Comune di Roncone
(Provincia Autonoma di Trento)

Piano Regolatore Generale Variante 2012

RELAZIONE DI CONTRODEDUZIONE AL VERBALE CUP n. 05/2013 DI DATA 24 APRILE 2013

Seconda adozione

Proposta di riposizionamento della rotatoria

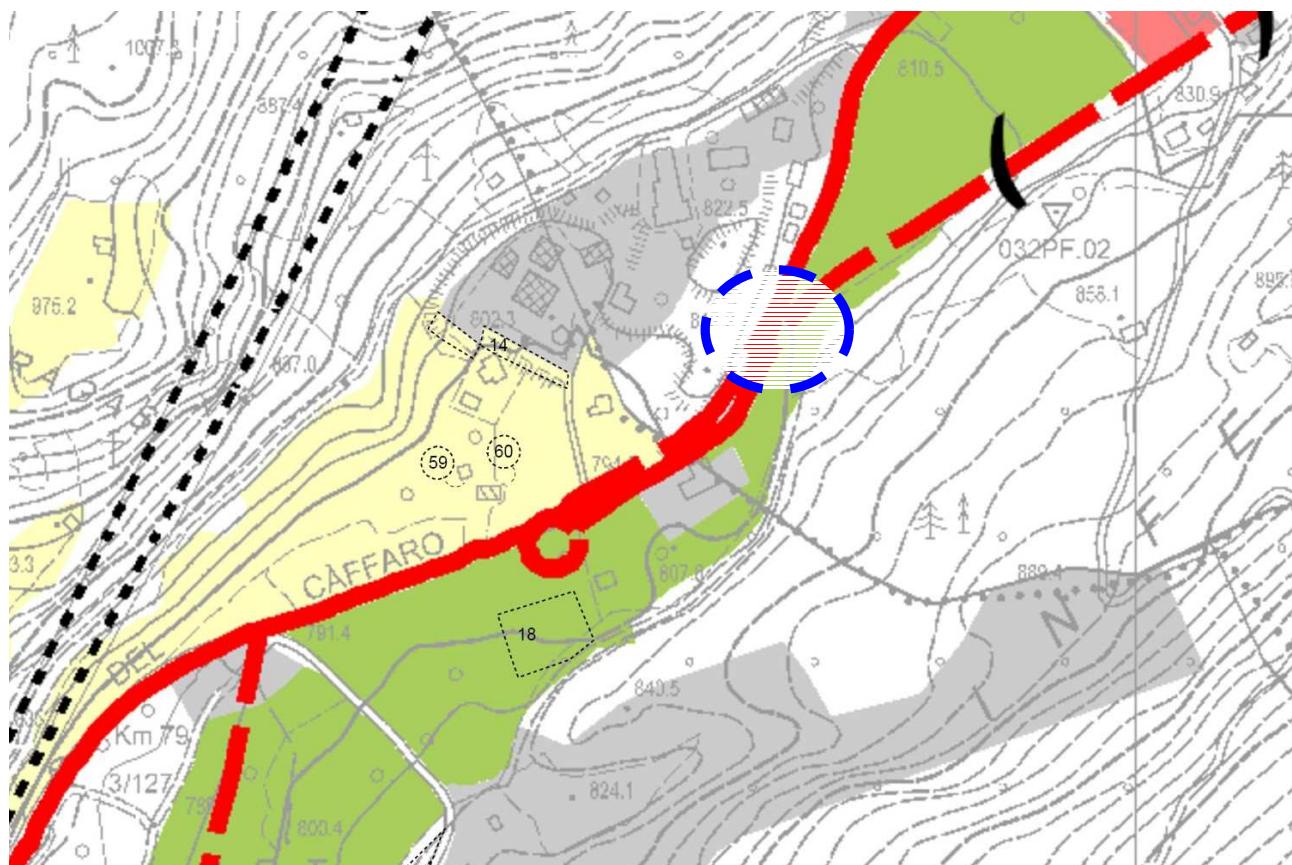
Viene volutamente esclusa la rotatoria sull'arteria 237 in prossimità dell'innesto della circonvallazione di Bondo.

Dalle carte del PUP non risulta evincibile quale potrebbe essere il tracciato di progetto ed il motivo di necessità per realizzare una rotatoria all'interno della piana agricola, quando appare più logico che la rotatoria dovesse essere realizzata in comune di Bondo, come da estratto allegato.
